**Итоги предъявления эл.
сетей квартир
подрядной организацией
Топ Климат Контроль.**

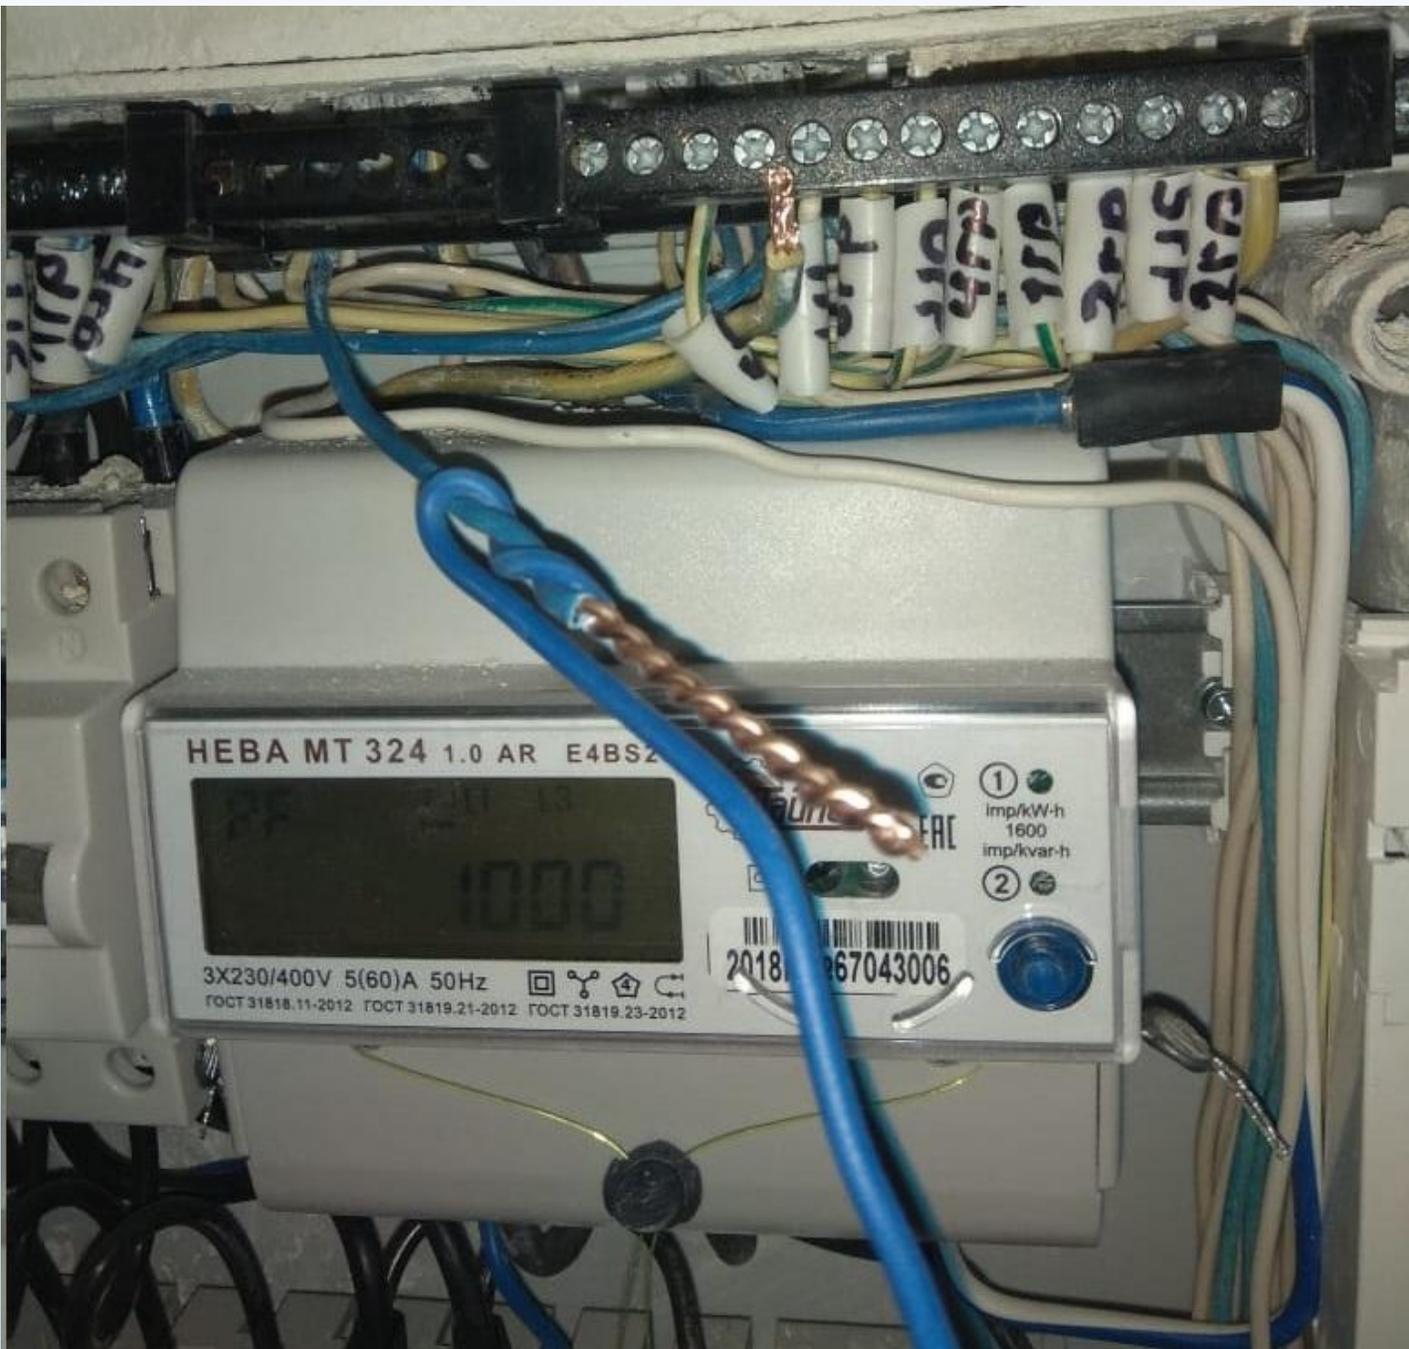
1. Скрутка не разварена
(грубое нарушение)
ПУЭ. П. 2.1.21.

2. РЕ проводник без наконечника.
ГОСТ 10434-82, п. 2.1.11.

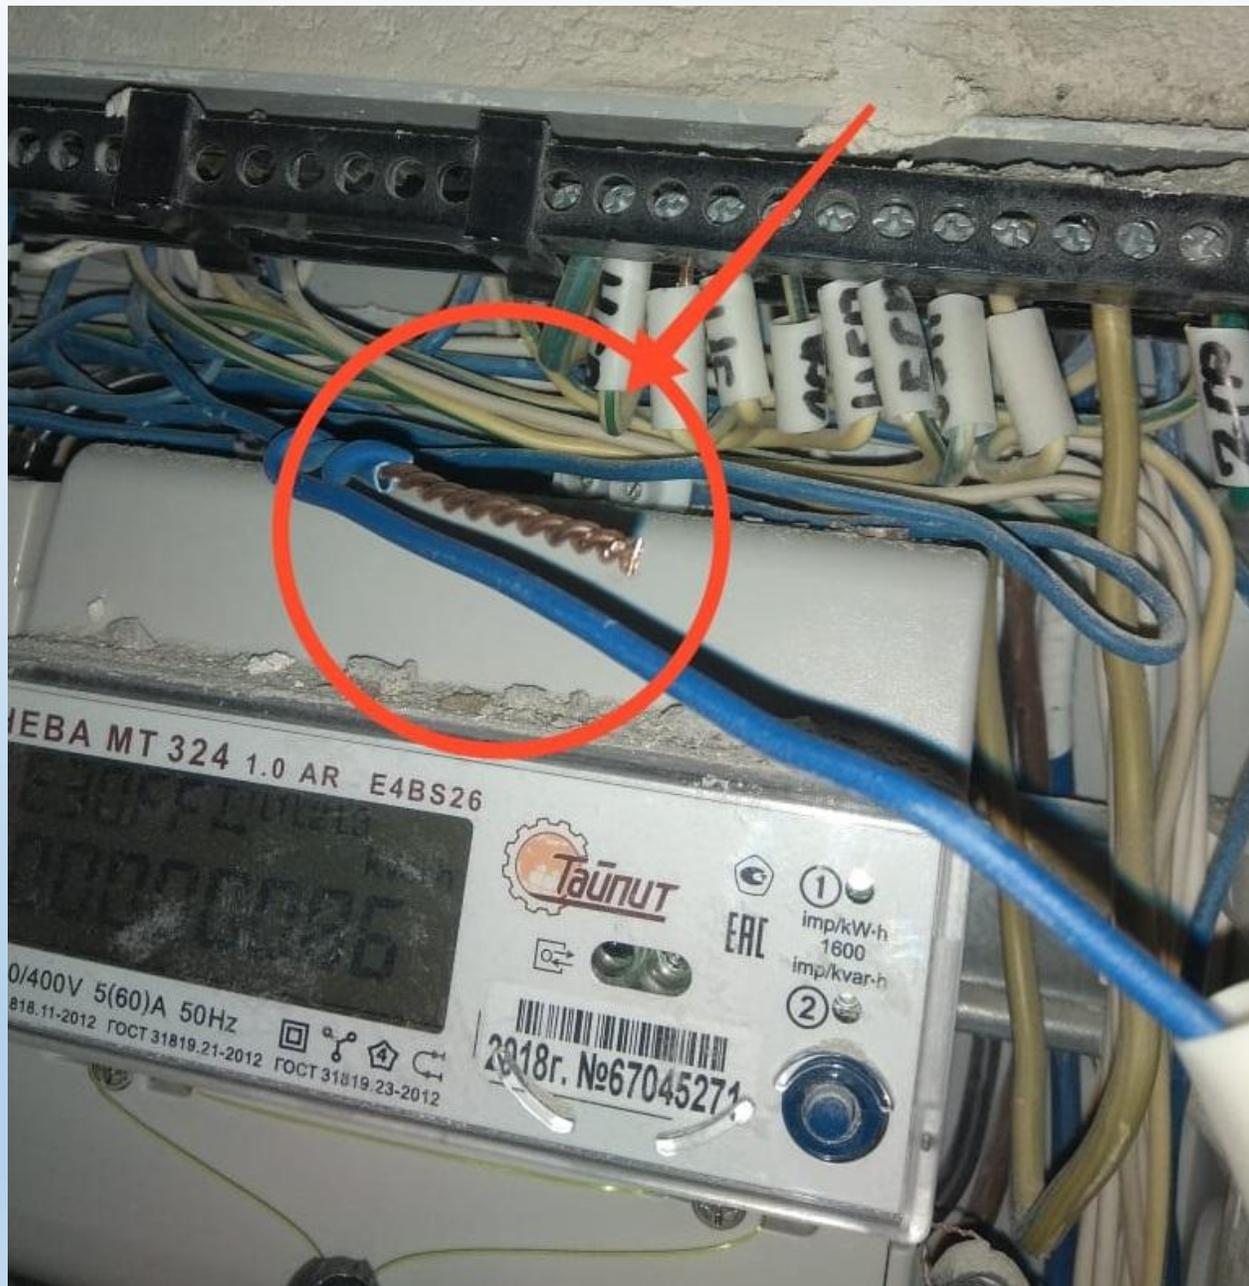
Соединение шлейфом не расключено, не оформлено.

Монтаж не окончен!

Наличие скрутки за кнопкой звонка.
Скрутка разварена некачественно, либо совсем не разварена. В качестве изоляции применяется изолента.

Необходимо оформить отдельное ответвление для подключения кондиционера. Магистраль соединить путем **сварки**.

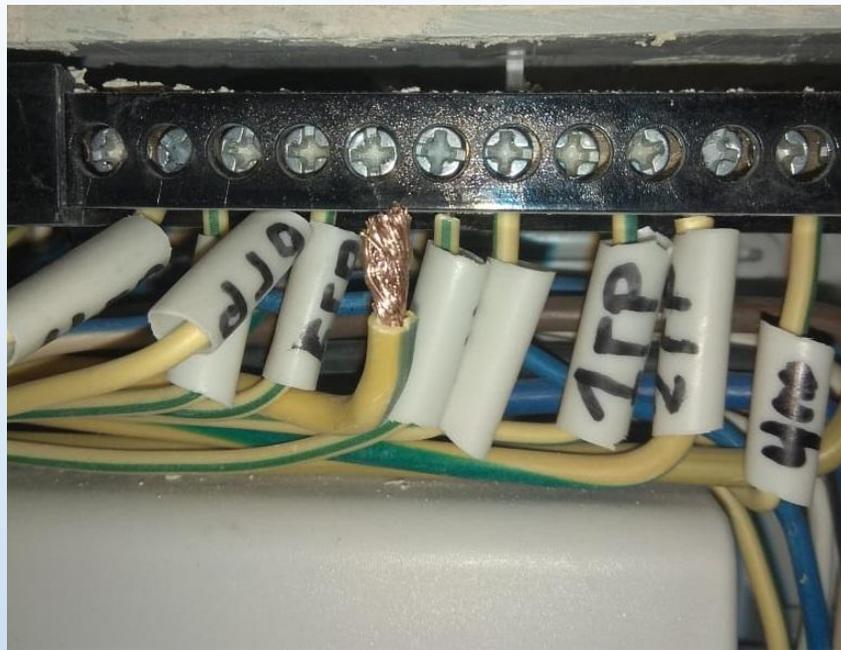
Оборудование в щитах квартирных под слоем пыли!!!
